**Wykonawcy biorący udział  
w postępowaniu  
znak ZP.271.24.2018**

**Dotyczy przetargu nieograniczonego na zamówienie pn.: „Budowa sali gimnastycznej przy Szkole Podstawowej w Palowicach”.**

**Odpowiedź II - wyjaśnienia na zapytania do Specyfikacji Istotnych Warunków  
Zamówienia.**

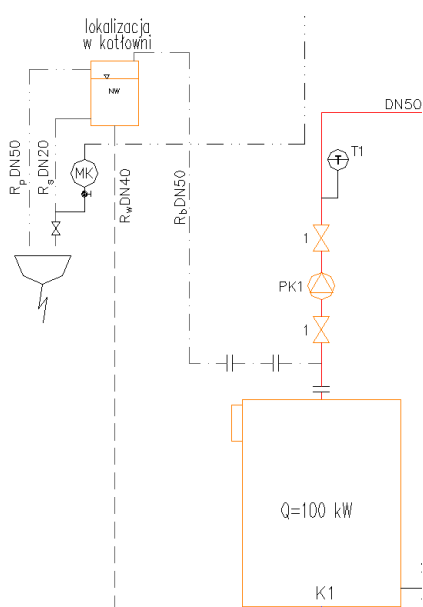
**Prosimy o uzupełnienie dokumentacji projektowej w zakresie instalacyjnym o rzut kotłowni i przekroje, z których jednoznacznie będzie wynikało usytuowanie urządzeń (kotły, wymiennik, naczynia wzbiorcze, pompy itp.), rurociągów i armatury. Dotyczy to także podłączenia istniejącej instalacji c.o. budynku szkoły. Zawartość dokumentacji w powyższym zakresie uniemożliwia prawidłowe skalkulowanie oferty oraz wykonanie przedmiotu zamówienia.**

Rzut kotłowni (rys. IS-11) jednoznacznie określa dyspozycję zaprojektowanych urządzeń kotłowych w nowoprojektowanym układzie zamkniętym. Istniejący układ otwarty jest poza zakresem opracowania za wyjątkiem wyżej wspomnianej koniecznej wymiany dwóch istniejących jednostek kotłowych o mocy 75 kW każda (prod. HEF), bez ingerencji w poprawnie funkcjonujący cały istniejący układ grzewczy oparty o pewien przemyślany schemat technologiczny.

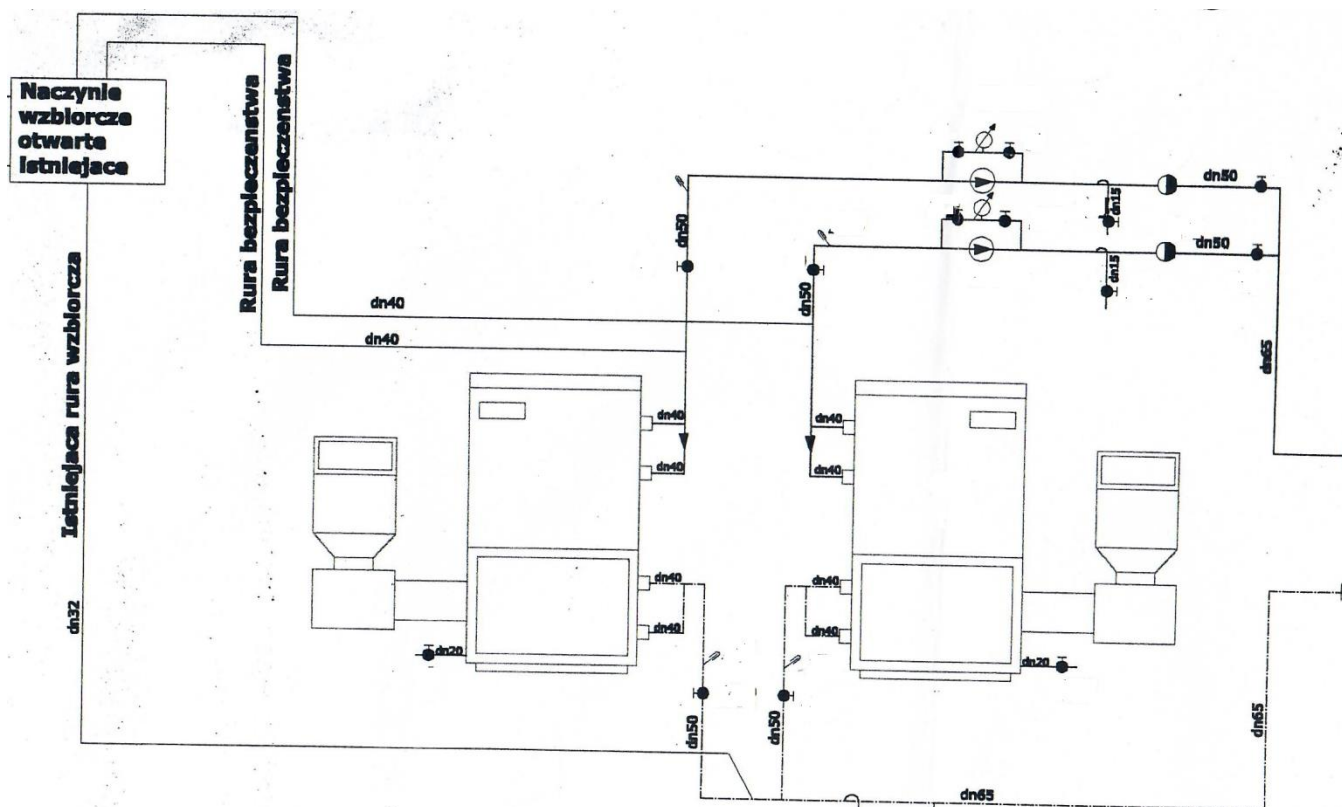
Prosimy o potwierdzenie, że obydwa kotły mają zostać podłączone do wspólnego czopucha i przewodu kominowego i zostało to uzgodnione z miejscowym mistrzem kominarskim, który będzie dokonywał odbioru.

Ze względu na stan istniejący należy odtworzyć istniejące podłączenie zgodnie z poniższym zdjęciem dot. stanu istniejącego. Na etapie opracowywania dokumentacji projektowej w grudniu/styczniu 2016r nie była extra zlecana opinia kominarska. Wcześniejsze jak i oczywiście aktualne opinie kominarskie z pewnością posiada użytkownik (właściciel), zgodnie m.in. z wymogiem okresowej kontroli stanu technicznego obiektu budowlanego. Ponadto zgodnie rozporządzeniem w sprawie ochrony przeciwpożarowej budynków, innych obiektów budowlanych i terenów zanieczyszczenia właściciele, zarządcy lub użytkownicy obiektów lub ich części, w których odbywa się proces spalania paliwa stałego, zobowiązani są do usuwania zanieczyszczeń z przewodów dymowych i spalinowych w okresach ich

Zachowując oczywiście podstawowe wytyczne dot. tego, że każda jednostka kotłowa z kominem połączona zostanie czopuchem wykonanym z blachy stalowej. Czopuch należy zaizolować warstwą 30 mm wełny mineralnej w płaszczu z blachy ocynkowanej. Czopuch należy zaopatrzyć w króciec do analizy spalin. Jak również czopuch powinien mieć otwory rewizyjne, umożliwiające łatwe czyszczenie, etc....
